Turbo
840069-todos
Aplicación
BMW X5

Nuevas dimensiones de los turbos 840069 de BMW

31 de octubre de 2018
BS050/18
Asunto: Dimensiones 840069-todos

Boletín de Servicio

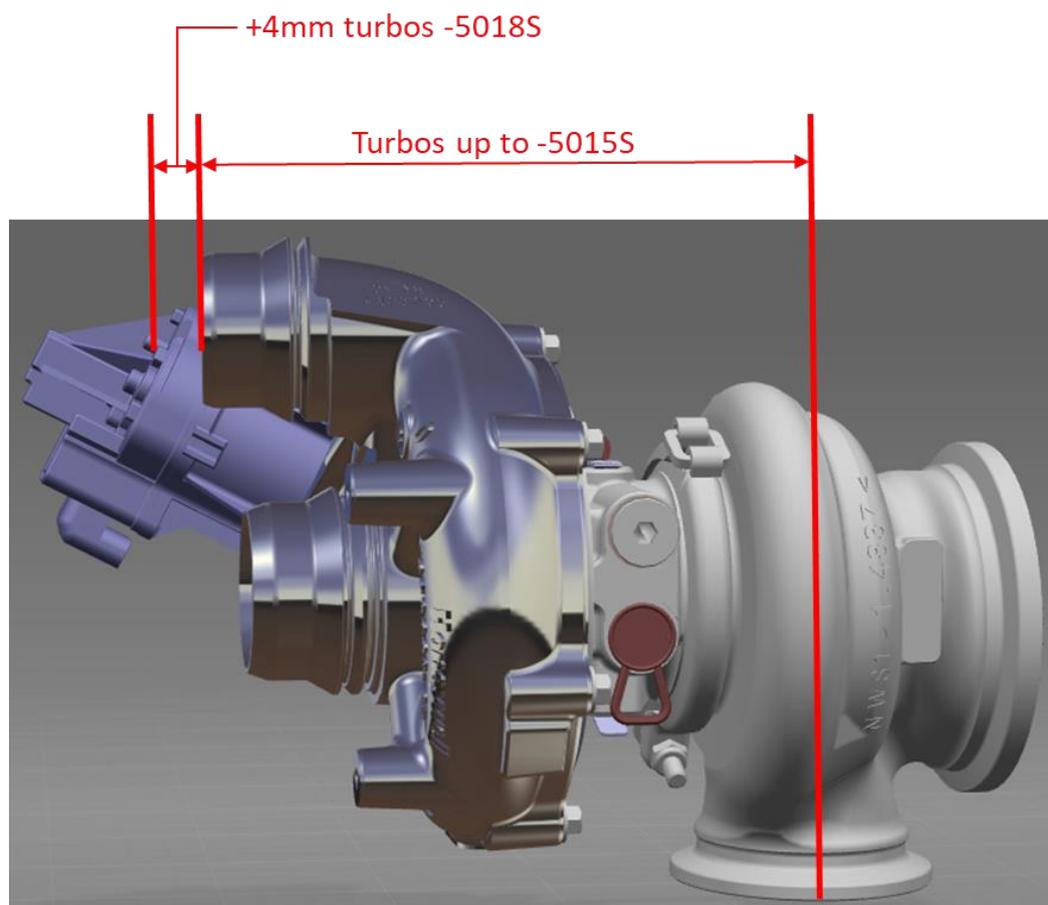
Terminada la producción del turbo 840069-5015S, se reemplazará por el turbo 840069-5018S.

El nuevo turbo -5018S tiene la salida de aire de la caracola de admisión 4mm más larga que la del 5015S y anteriores.

Este significa que al reemplazar un turbo -5015S o anterior por el turbo -5018S es necesario sustituir también el manguito de salida de aire del motor, que es una pieza suministrada por BMW y no es parte de la producción de Garrett.
